Lisa 2.2 Koostöö ametitega

Joonis nr 3. Väljavõtte tehnoorkude joonisest.

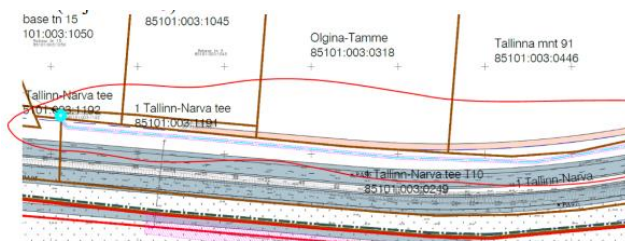
6.6 Sideühendus kuni ELA kaevuni 020K04B kavandada samuti väljapoole riigitee maad (vt joonis nr 3).

6.6 Korrigeerime sidetrassi lahendust. Tehnoorkude planeerimisel arvestame nii olemasoleva kui ka projekteeritud olukorraga.

Joonis nr 4. Väljavõtte maa-ameti orofotost.

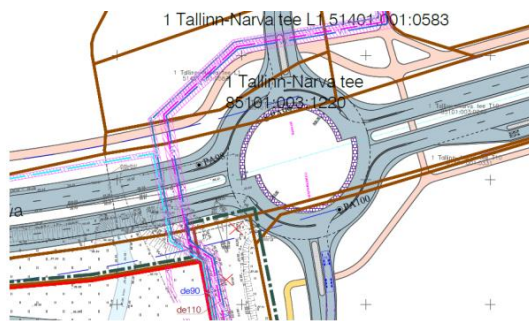
Tehnoorkude joonise aluseks on kenasti võetud teeprojekt, kuid asukohas on oluline arvestada ka olemasoleva situatsiooniga ja jalgteede ühendusega (vt joonis nr 4). Sidetrass on sobilik planeerida nii olemasolevast kui ka projekteeritud jalgratta- ja jalgteest põhjapoole.
